Avis délibéré
de la Mission régionale d'autorité environnementale
Corse

**sur le projet de renouvellement et extension de la carrière de
Mandolfa sur les communes de Giuncaggio et Pancheraccia**

**N° MRAe
2025CORSE / PC 08**

Figure 2: Présentation du projet d'extension, en hachuré bleu

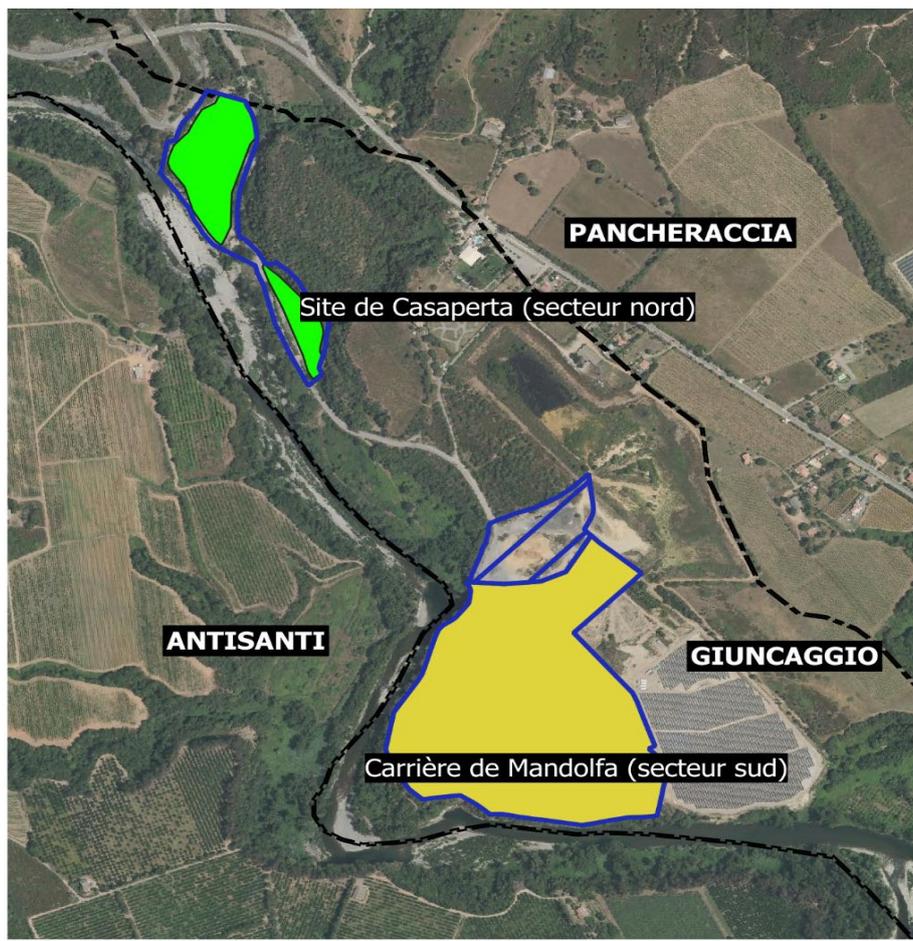
L'extension de la carrière de Mandolfa, d'une superficie limitée (1,9 ha environ mais limitée à 1,5 ha pour la zone d'extraction), s'accompagne du retrait du périmètre d'autorisation de deux parcelles représentant environ 1,6 ha. D'après le tableau n° 4 du dossier « Volume 2 – pièces administratives et techniques », l'exploitant envisage également de sortir du périmètre de la carrière une partie des parcelles cadastrées D193 et D295, ce qui n'est cependant pas cohérent avec les plans du dossier qui font figurer ces 2 parcelles dans leur intégralité au sein du futur périmètre autorisé.

La MRAe recommande de corriger les incohérences relevées concernant le maintien en tout ou partie des parcelles D193 et D295 au sein du périmètre autorisé.
